改善箇所説明図

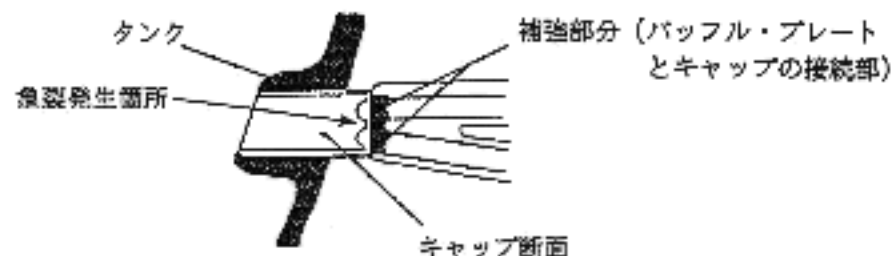
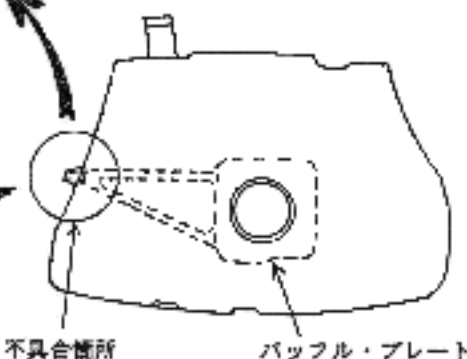
不具合箇所拡大断面図
(タンク上面からの図)

不具合箇所
(キャップとの接続部)
タンク上面からの図

不具合箇所
(凸部: タンク右側面)

不具合箇所
(キャップとの接続部)

プラスチック製燃料タンクで射出成形の穴があり、製造年月日が1992年第7週以前のものは対策のため交換。

製造年月日表示 (タンク下面)

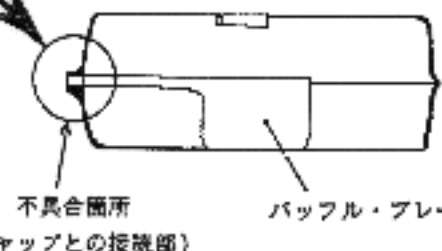
識別

製造週 (点の数が週を示す)

製造年
